<b>Instituto Metropolitano de</b> <b>PATRIMONIO</b> <small>gestión del patrimonio</small>	DOCUMENTO: INFORME TÉCNICO	CODIGO:
	ASUNTO: INFORME Predio 75919	N° DIDPP-202-2020

#### **OBSERVACIONES AL PROYECTO TURISTICO “RESTAURANTE GIRATORIO”:**

**Propuesta presentada "Restaurante Giratorio"**

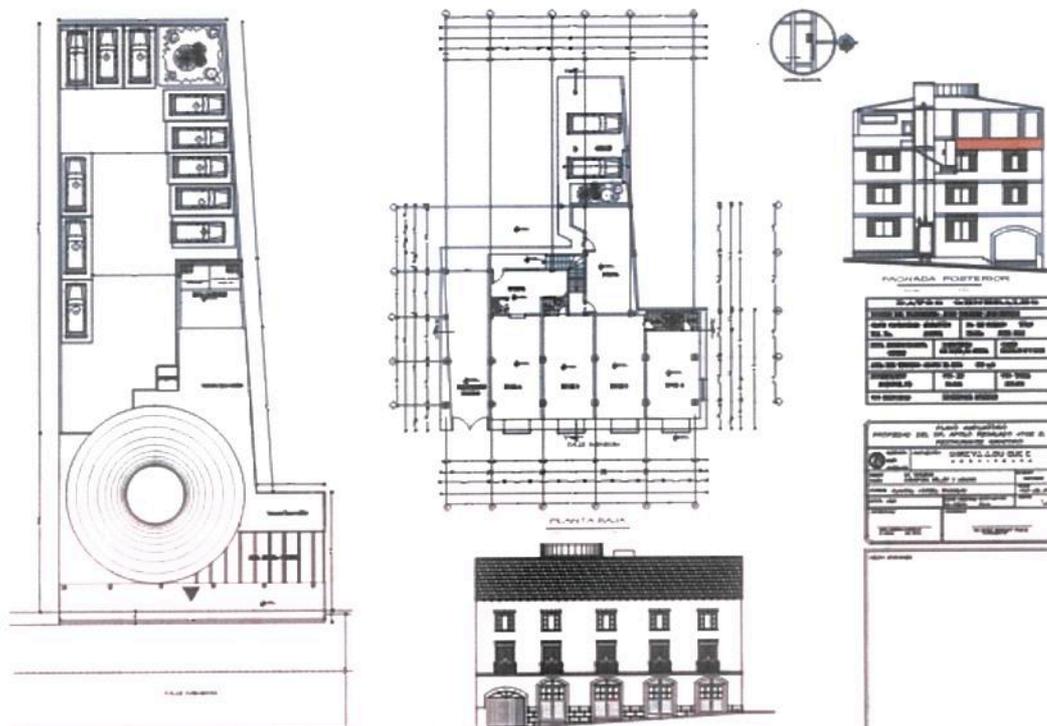
- A nivel de quinta fachada se destaca un nuevo elemento de la cubierta del “Restaurante Giratorio” que sobrepasa las alturas de la pendiente original del inmueble.

- Se deberá analizar de manera detallada el nivel de alteración tanto al interior como exterior de la estructura existente con la implementación de la propuesta de nuevo uso, los niveles de intervención tanto de liberaciones o derrocamientos los que no deberán poner en riesgo a la edificación existente y su permanencia en el tiempo.

- De lo observado en el proyecto arquitectónico, la propuesta presentada requerirá el realizar importantes modificaciones estructurales en los elementos existentes con el fin de soportar los detalles mecánicos propuestos para el funcionamiento del “Restaurant Giratorio”.

- No se evidencia la utilización de materiales a nivel de cubierta acordes con lo permitido o dispuesto en la normativa municipal vigente.
- Ninguna intervención dentro de un área patrimonial deberá poner en riesgo a un bien inmueble catalogado dentro del inventario correspondiente.

- La propuesta presentada debe regirse de manera estricta a la normativa municipal vigente establecida en el Código Metropolitano 001 (libro cuarto).
